SERVICE-INFO

Hydrauliska ventillyftare för VAG-motorer med enhetsinsprutning pump - spridare Skillnaden finns i detaljerna

INA 0038

Bild 1: 420 0102 10 är inte utbytbar mot 420 0209 10

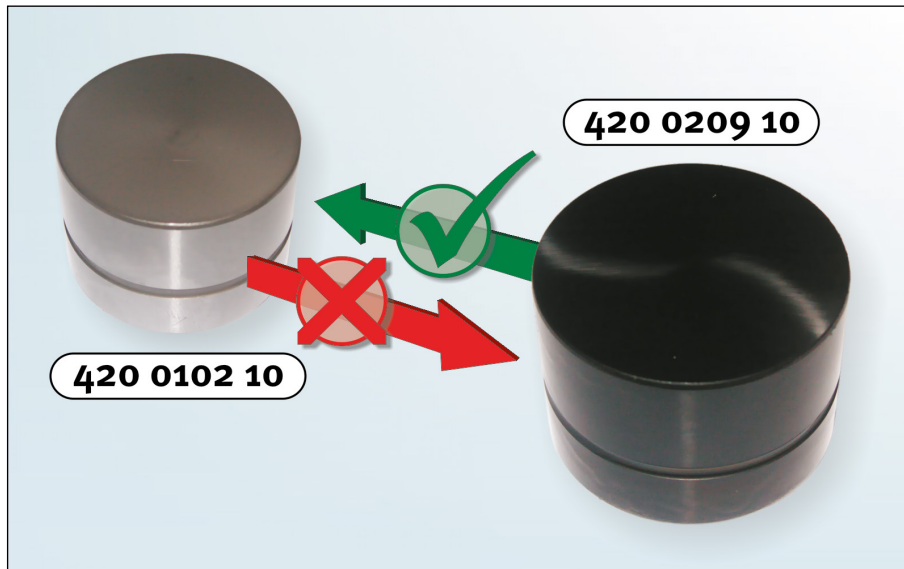
I samband med införandet av partikelfilter blev det nödvändigt att införa hydrauliska ventillyftare med väsentligt ökad ytkvalitet. Tack vare användning av en speciell ytbehandling, erhåller lyftarna en yta som är mer motståndskraftig mot korrosion och minskar friktionen och förslitningen hos lyftarna.

Beakta ovillkorligen de begränsningar för användning som är angivna i våra kataloger för de båda artiklarna. Dessa begränsningar kompletteras och uppdateras löpande på grundval av information från fordonstillverkarna. Allmänt gäller dock, att det tidigare utförande inte får användas i fordon där den nyare versionen redan används. Omvänd användning är dock möjlig.
